改善箇所説明図

基準不適合箇所

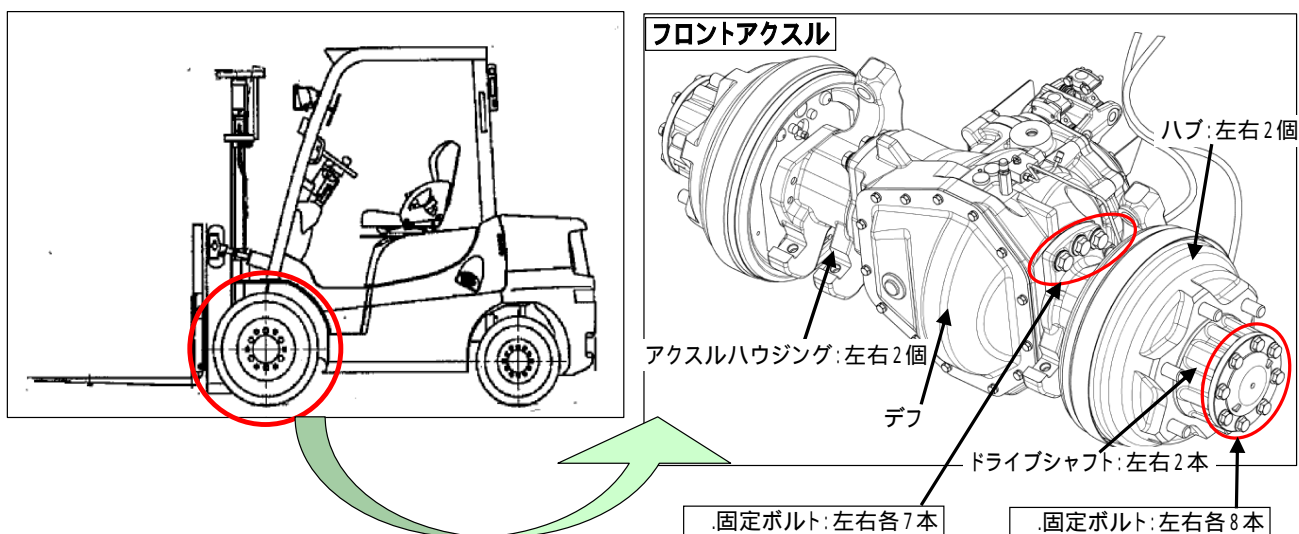
固定ボルト: 左右各7本、計14本の締付け不良
 固定ボルト: 左右各8本、計16本の締付け不良

フロントアクスルにおいて、デフとアクスルハウジング及びドライブシャフトとハブの固定ボルトに締付けトルクが不足しているものがある。そのため、そのまま使用を続けると、当該ボルトが緩み折損することがあり、最悪の場合、フロントアクスルが破損し、走行不能に至るおそれがある。

全車両、規定トルクで締付け直す。
 また、ボルトに損傷がある場合は、新品と交換する。

識別: 作業が終了したら、下記部位(中央部と左右両端部の3箇所)に黄色ペンキ()でマーキングする。
